דו"ח בדיקת תאימות · תקינה ישראלית

DigitalHub RWTH Aachen

13/07/2026	תאריך הפקה
TB-20260713-5B4C	מזהה מסמך
תקינה ישראלית (ת"י + תקנות התכנון והבנייה)	סמכות שיפוט
11 תקנים · 78 ממצאים	היקף הבדיקה
27 לאימות 5 אזהרות 28 אי-התאמות 18 עברו	שורה תחתונה
כל הפניה מאומתת מול מקור רשמי ✓	אימות ציטוטים
https://tofesbim.com/verify/gFziQgkaEpOS2xe00jL5Tg	אימות מקוון

התנגשות: תעלת אוויר X קיר

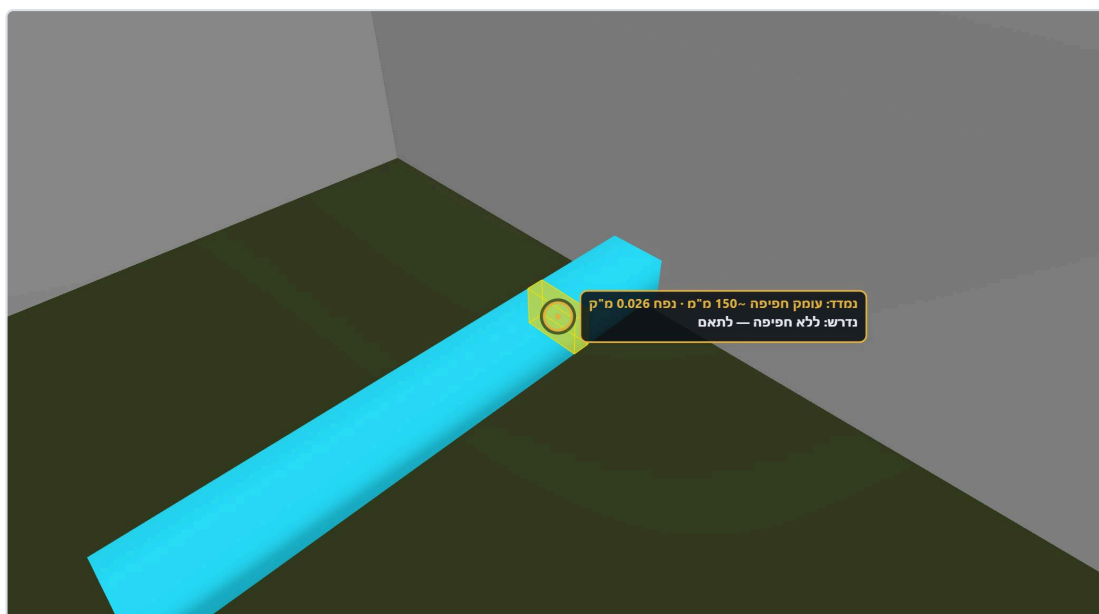
מקור: בדיקת תיאום גאומטרי · לא תקן רשמי · קומה E00_OKRD · רכיב Wall X DuctSegment · רמת בדיקה: מדידה ישירה

עומק חפיפה ~150 מ"מ · נפח 026.0 מ"ק

Wall (architecture) מתנגש עם DuctSegment (hvac) – עומק חפיפה ~150 מ"מ · נפח חפיפה כ-0.026 מ"ק. יש לתאם (שרוול / הזזה / תיאום בין-מערכתי).

התנגשות: תעלת אוויר X קיר

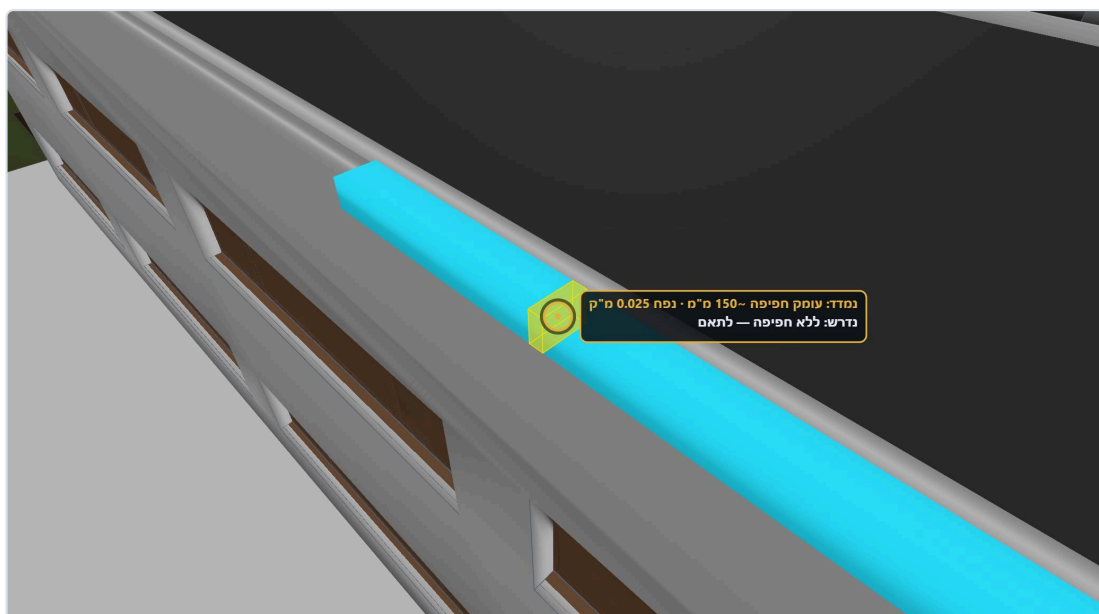
מקור: בדיקת תיאום גאומטרי · לא תקן רשמי · קומה E01_OKRD · רכיב Wall X DuctSegment · רמת בדיקה: מדידה ישירה

עומק חפיפה ~150 מ"מ · נפח 025.0
מ"ק

Wall (architecture) מתנגש עם DuctSegment (hvac) – עומק חפיפה ~150 מ"מ · נפח חפיפה כ-0.025 מ"ק. יש לתאם (שרוול / הזזה / תיאום בין-מערכתי).

התנגשות: צנרת X קיר

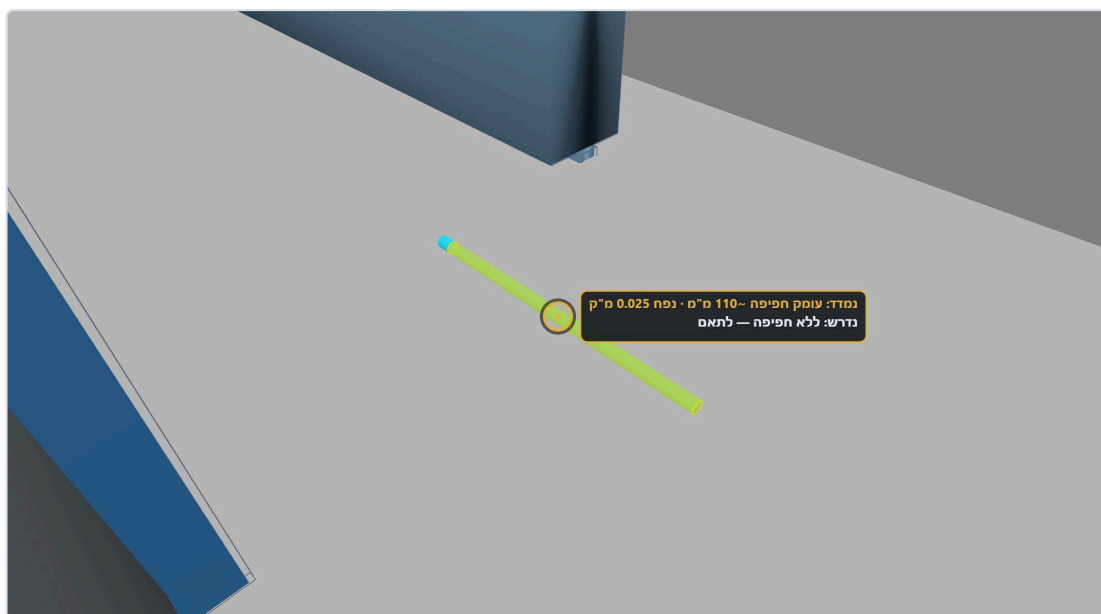
מקור: בדיקת תיאום גאומטרי · לא תקן רשמי · קומה E01_OKRD · רכיב Wall X PipeSegment · רמת בדיקה: מדידה ישירה

עומק חפיפה ~110 מ"מ · נפח 025.0 מ"ק

Wall (architecture) מתנגש עם PipeSegment (plumbing) – עומק חפיפה ~110 מ"מ · נפח חפיפה כ-0.025 מ"ק. יש לתאם (שרוול / חזזה / תיאום בין-מערכתי).

התנגשות: תעלת אוויר X קיר

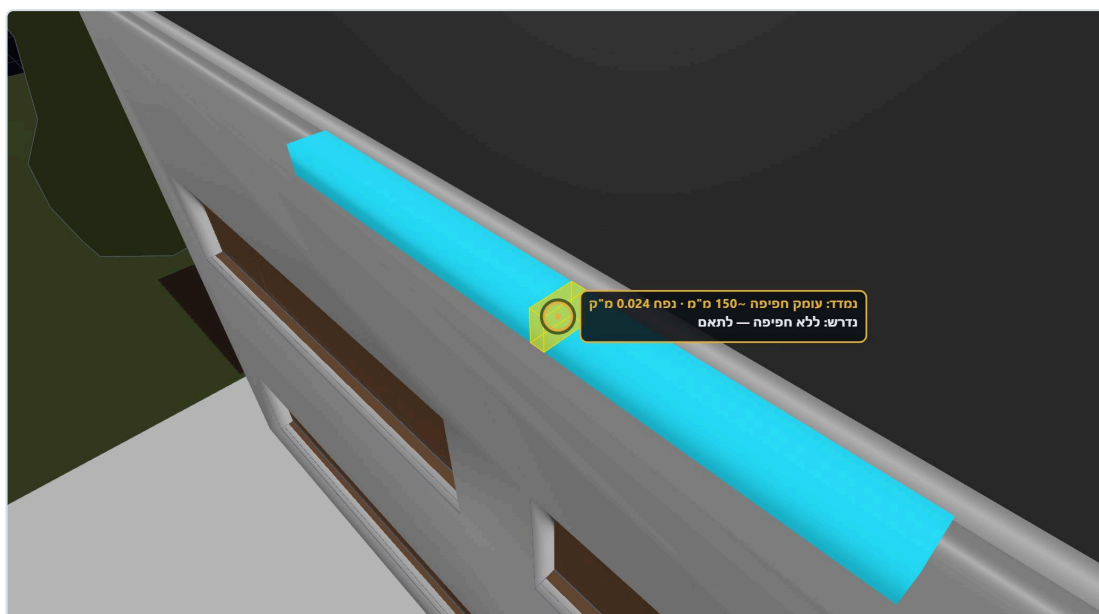
מקור: בדיקת תיאום גאומטרי · לא תקן רשמי · קומה E01_OKRD · רכיב Wall X DuctSegment · רמת בדיקה: מדידה ישירה

עומק חפיפה ~150 מ"מ · נפח 024.0 מ"ק

Wall (architecture) מתנגש עם DuctSegment (hvac) – עומק חפיפה ~150 מ"מ · נפח חפיפה כ-0.024 מ"ק. יש לתאם (שרוול / הזזה / תיאום בין-מערכתי).

התנגשות: תעלת אוויר X קיר

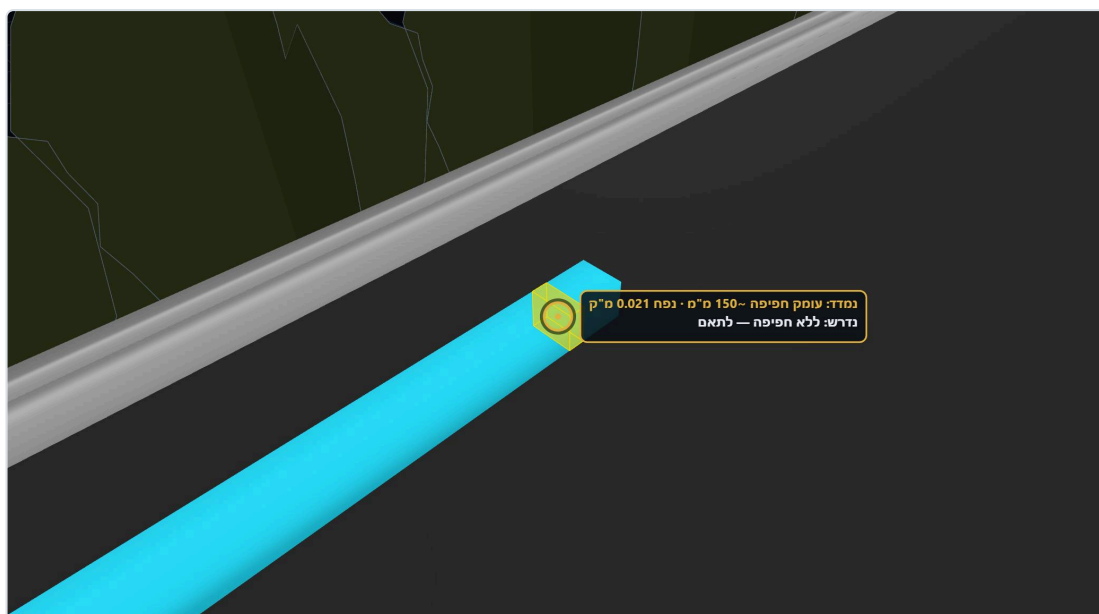
מקור: בדיקת תיאום גאומטרי · לא תקן רשמי · קומה E01_OKRD · רכיב Wall X DuctSegment · רמת בדיקה: מדידה ישירה

עומק חפיפה ~150 מ"מ · נפח 021.0
מ"ק

Wall (architecture) מתנגש עם DuctSegment (hvac) – עומק חפיפה ~150 מ"מ · נפח חפיפה כ-0.021 מ"ק. יש לתאם (שרוול / הזזה / תיאום בין-מערכתי).

התנגשות: תעלת אוויר X קיר

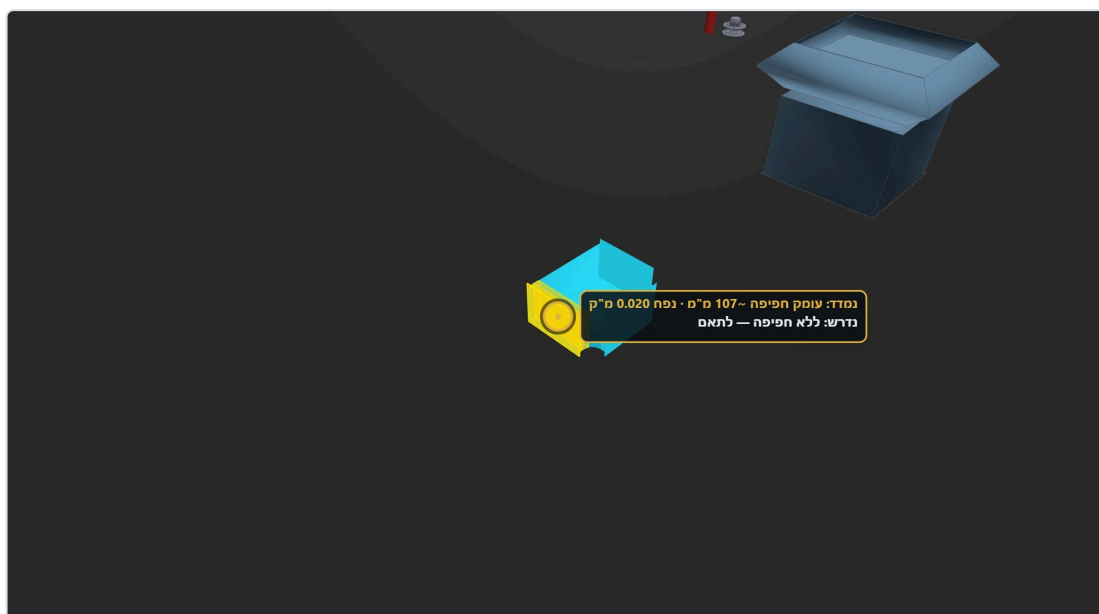
מקור: בדיקת תיאום גאומטרי · לא תקן רשמי · קומה E01_OKRD · רכיב Wall X DuctFitting · רמת בדיקה: מדידה ישירה

עומק חפיפה ~107 מ"מ · נפח 020.0
מ"ק

Wall (architecture) מתנגש עם DuctFitting (hvac) – עומק חפיפה ~107 מ"מ · נפח חפיפה כ-0.020 מ"ק. יש לתאם (שרווול / הזזה / תיאום בין-מערכתי).

התנגשות: תעלת אוויר X קיר

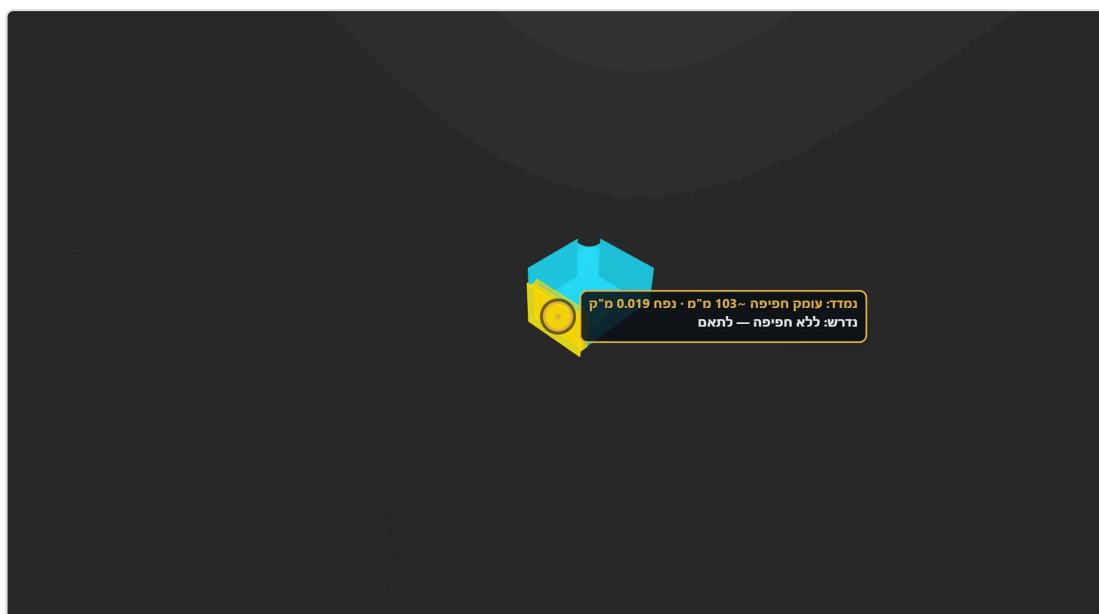
מקור: בדיקת תיאום גאומטרי · לא תקן רשמי · קומה E01_OKRD · רכיב Wall X DuctFitting · רמת בדיקה: מדידה ישירה

עומק חפיפה ~103 מ"מ · נפח 019.0
מ"ק

Wall (architecture) מתנגש עם DuctFitting (hvac) – עומק חפיפה ~103 מ"מ · נפח חפיפה כ-0.019 מ"ק. יש לתאם (שרווול / הזזה / תיאום בין-מערכתי).
